INFORME PRELIMINAR DE INTERVENTORÍA

MUNICIPIO DE SILVIA - RESGUARDO INDÍGENA DE KIZGÓ

En cumplimiento de las obligaciones contractuales de interventoría, se presenta el presente Informe Preliminar de Interventoría, correspondiente a la revisión y verificación de los estudios y diseños del proyecto de construcción de placa huella en el sector de Kizgó, municipio de Silvia, departamento del Cauca.

Figura 3. Localización de apiques.

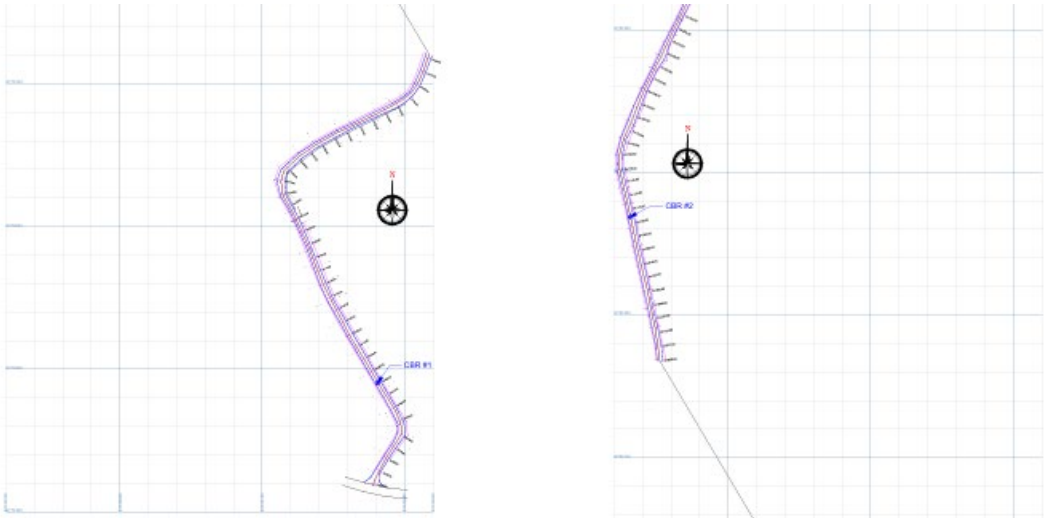
De acuerdo con la revisión del estudio geotécnico, el tramo presenta presencia de rellenos superficiales, suelo orgánico en los primeros estratos y materiales finos sensibles al agua, situación que exige un tratamiento adecuado de la subrasante para garantizar uniformidad y capacidad de soporte.

Figura 4. Sección transversal de las capas del pavimento.

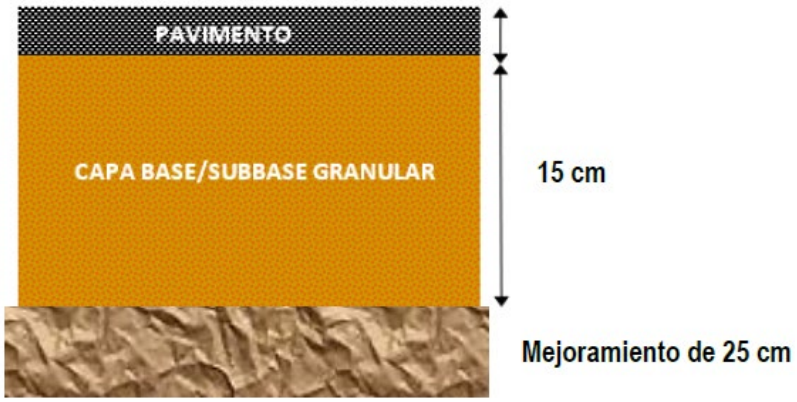
El estudio reporta valores de CBR que permiten considerar la subrasante como apta para la solución proyectada, siempre que se ejecute el mejoramiento recomendado. Para este caso, a diferencia de Quichaya, el estudio sí contempla la necesidad de una capa de mejoramiento con suelo seleccionado de 25 cm por debajo de la subbase, debido a la presencia de rellenos antrópicos y suelos orgánicos.

En consecuencia, la interventoría considera que el componente geotécnico es técnicamente procedente, siempre que se mantenga en el presupuesto y en las cantidades de obra la capa de mejoramiento de 25

cm, la subbase granular de 15 cm, la compactación especificada y los controles de calidad correspondientes.

Figura 5. Diseño geométrico del tramo.

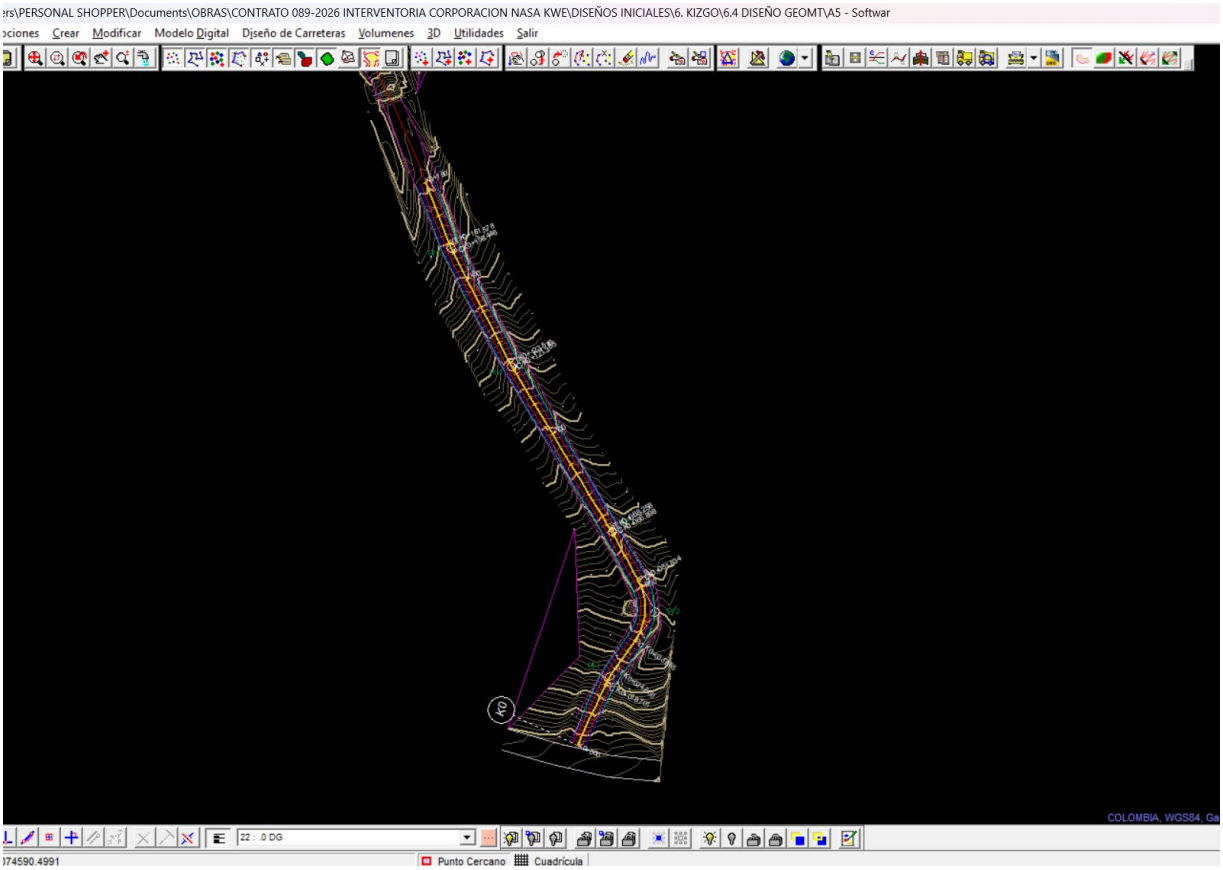
La revisión permitió verificar que el diseño geométrico es funcional para el tramo objeto de intervención y que la sección proyectada resulta coherente con las condiciones de una vía rural de bajo volumen de tránsito. Asimismo, se revisó que las cantidades derivadas del diseño geométrico fueran consistentes con las carteras verificadas en el software y con el alcance real de la intervención.

En el caso de Kizgó, esta verificación geométrica también permitió revisar la relación entre la rasante proyectada, la banca existente, los movimientos de tierra, la capa de mejoramiento de 25 cm, la subbase

granular de 15 cm y las obras de drenaje proyectadas, con el fin de garantizar coherencia entre el diseño geométrico, el estudio geotécnico, el diseño hidráulico y el presupuesto de obra.

Figura 8. Placa huella tipo INVIAS.

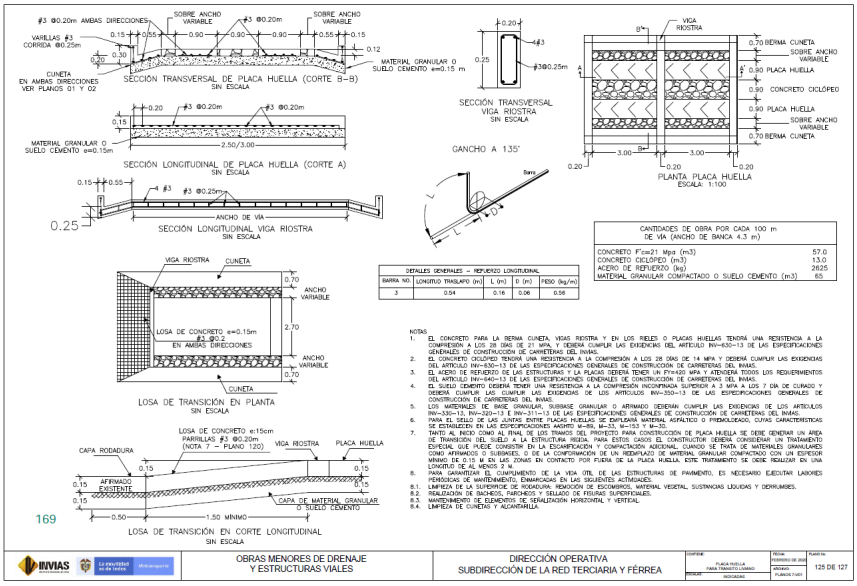
Uno de los puntos a aclarar en el acero de refuerzo de la placa huella tipo invias debe basarse en lo que dice la pagina 167 de la cartilla:

"*En el desarrollo de esta cartilla, se evaluaron diversas combinaciones de espesores de placa, cargas vehiculares y tipos de suelo de subrasante. Se realizaron modelos numéricos considerando vehículos tipo C3, C2 y vehículos ligeros (camionetas y automóviles). También se consideró que la placa estuviera en contacto directo con suelo de bajas especificaciones y sobre una capa de material granular compactado. Se evaluaron igualmente diferentes longitudes de placa para identificar la mejor combinación posible. En el plano 125 se presentan los espesores y el refuerzo requerido para vehículos livianos, y en el plano 126 para vehículos C2 y C3.*"
